NIEDERSCHRIFT ÜBER DIE SITZUNG des Gemeinderates

Sitzungs-Nr. 2026/GR/008
Seite: 1

TOP 1.1 11. Änderung des Flächennutzungsplanes; Behandlung der eingegangenen Stellungnahmen gemäß §§ 3 I und 4 I BauGB

TOP 1.3 Aufstellung des Bebauungsplanes Unterer Lohsaum; Behandlung der eingegangenen Stellungnahmen nach §§ 3 I und 4 I BauGB

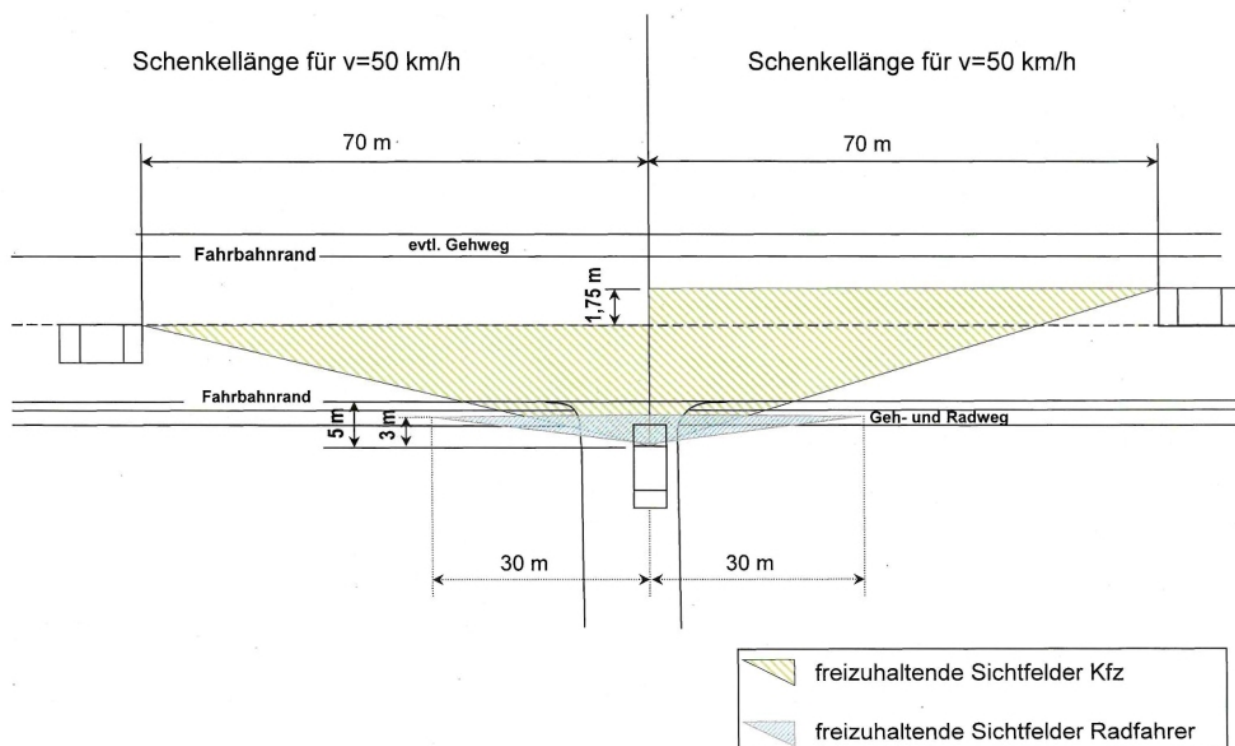
Die in der Anlage (s.Skizze) eingetragenen Sichtflächen sind mit den Abmessungen Tiefe 5,0 m in der Zufahrt, Länge parallel zur Straße 70 m in den Geltungsbereich des Bauleitplanes zu übernehmen (Art. 29 Abs. 2 BayStrWG bzw. § 11 Abs. 2 FStrG i.V.m. § 1 Abs. 6 Nr. 9 BauGB, Sicherheit und Leichtigkeit des Verkehrs, unter Berücksichtigung der RAL).

Zur Freihaltung der Sichtflächen ist folgender Text in die Satzung zum Bebauungsplan aufzunehmen:

"Innerhalb der im Bebauungsplan gekennzeichneten Sichtflächen dürfen außer Zäunen neue Hochbauten nicht errichtet werden; Wälle, Sichtschutzzäune, Anpflanzungen aller Art und Zäune sowie Stapel, Haufen u.ä. mit dem Grundstück nicht fest verbundene Gegenstände dürfen nicht angelegt werden, wenn sie sich mehr als 0,80 m über die Fahrbahnebene erheben. Ebenso wenig dürfen dort genehmigungs- und anzeigefreie Bauten oder Stellplätze errichtet und Gegenstände gelagert oder hinterstellt werden, die diese Höhe überschreiten. Dies gilt auch für die Dauer der Bauzeit. Einzelbaumpflanzungen im Bereich der Sichtflächen sind mit der Straßenbauverwaltung abzustimmen."

Wir verweisen zu den einzelnen Stellungnahmen auf die Abwägungsvorschläge zum parallelen Aufstellungsverfahren Bebauungsplan Nr. 35 „Unterer Lohsaum“.

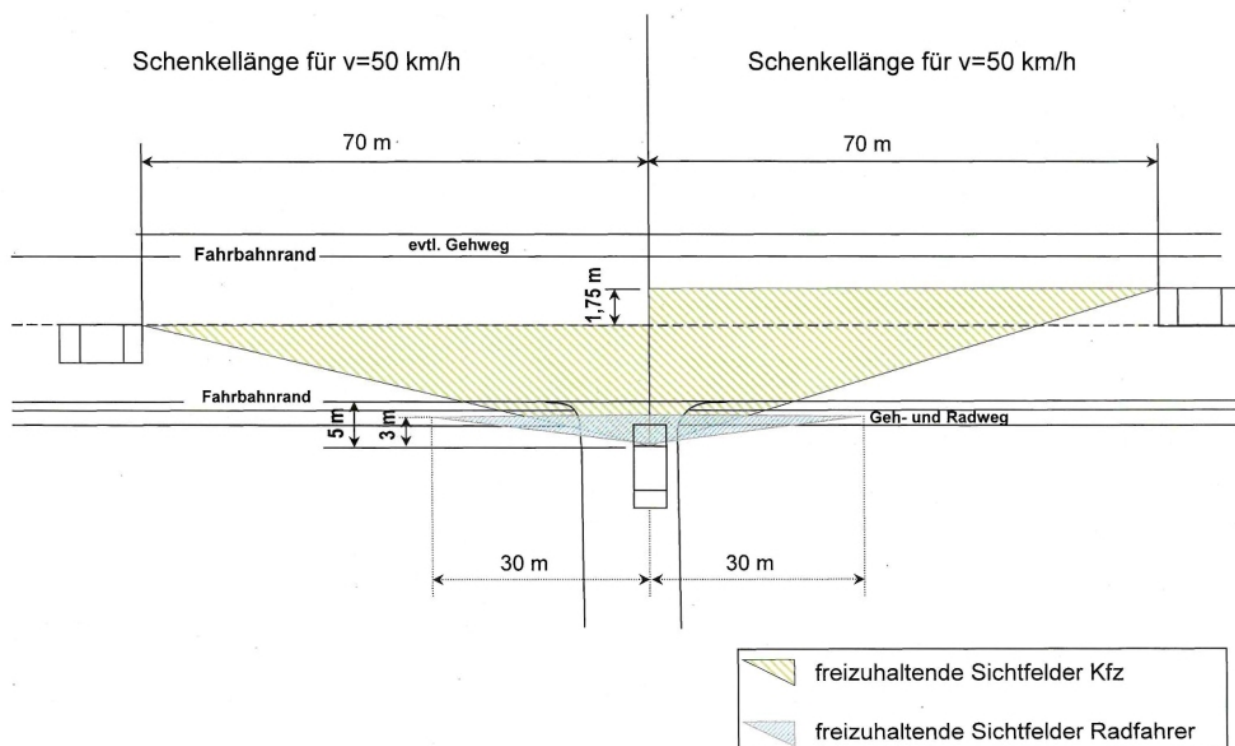
Die in der Anlage (s.Skizze) eingetragenen Sichtflächen sind mit den Abmessungen Tiefe 5,0 m in der Zufahrt, Länge parallel zur Straße 70 m in den Geltungsbereich des Bauleitplanes zu übernehmen (Art. 29 Abs. 2 BayStrWG bzw. § 11 Abs. 2 FStrG i.V.m. § 1 Abs. 6 Nr. 9 BauGB, Sicherheit und Leichtigkeit des Verkehrs, unter Berücksichtigung der RAL).

Zur Freihaltung der Sichtflächen ist folgender Text in die Satzung zum Bebauungsplan aufzunehmen:

"Innerhalb der im Bebauungsplan gekennzeichneten Sichtflächen dürfen außer Zäunen neue Hochbauten nicht errichtet werden; Wälle, Sichtschutzzäune, Anpflanzungen aller Art und Zäune sowie Stapel, Haufen u.ä. mit dem Grundstück nicht fest verbundene Gegenstände dürfen nicht angelegt werden, wenn sie sich mehr als 0,80 m über die Fahrbahnebene erheben. Ebenso wenig dürfen dort genehmigungs- und anzeigefreie Bauten oder Stellplätze errichtet und Gegenstände gelagert oder hinterstellt werden, die diese Höhe überschreiten. Dies gilt auch für die Dauer der Bauzeit. Einzelbaumpflanzungen im Bereich der Sichtflächen sind mit der Straßenbauverwaltung abzustimmen."
